DETERMINAZIONE DEL DIRIGENTE SERVIZIO VIA/VINCA 18 aprile 2024, n. 185

[ID VIP 8919] - Rifacimento di un parco eolico composto da 18 WTG della potenza di 4,2 MWp per una potenza complessiva di generazione pari a 75,60 MW sito nel Comune di Alberona (FG), nonché delle opere connesse e delle infrastrutture indispensabili alla costruzione e all'esercizio dell'impianto. Istanza per il rilascio del Provvedimento di VIA statale ex art. 27 del D.lgs. n. 152/2006 e ss.mm.ii. Proponente: IVPC S.r.l.

Relazione tecnica a supporto dell'istruttoria sul progetto
ID_VIP 8919

Tipologia di progetto: Eolico
Potenza: 73,20 MW
Ubicazione: Comuni di Alberona e Volturino (FG).
Proponente: I.V.P.C. S.r.l.

Fig. 1 - Ubicazione dell'impianto rispetto alle aree non idonee ex RR 24/2010

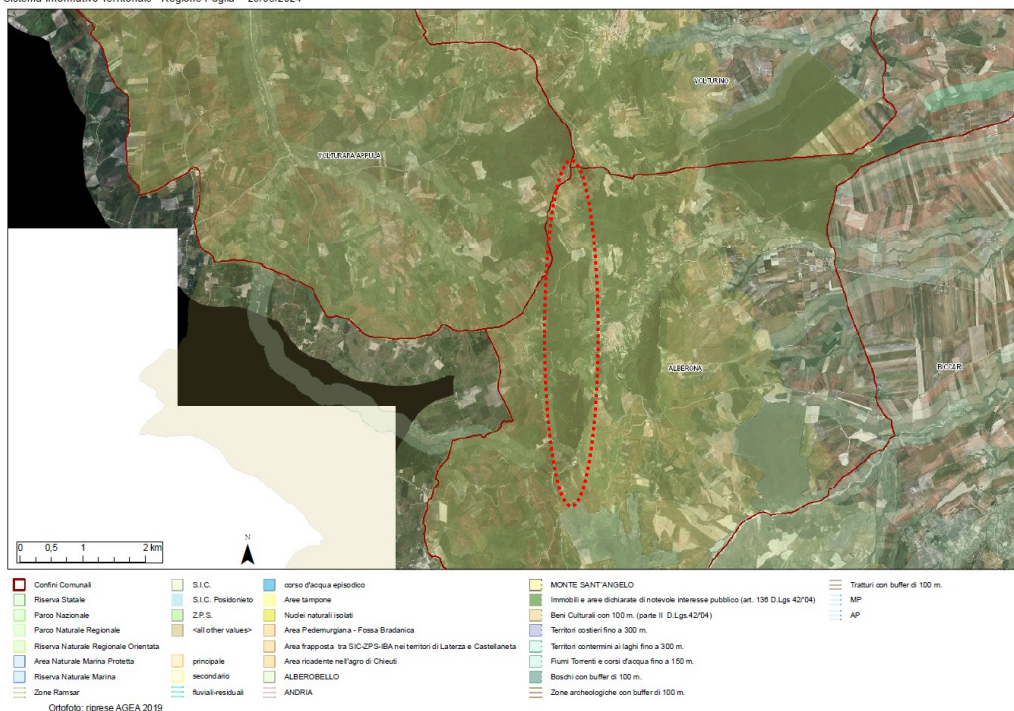
L'area dell'impianto proposto ricade tra quelle indicate come *non idonee* ai sensi del regolamento regionale n. 24 del 2010, per la presenza di:

- Zona IBA
- Aree Tampone
- Boschi con buffer di 100 m
- Perimetrazioni PAI (pericolosità idraulica e geomorfologica)
- Versanti

In proposito, si veda la successiva fig.1.
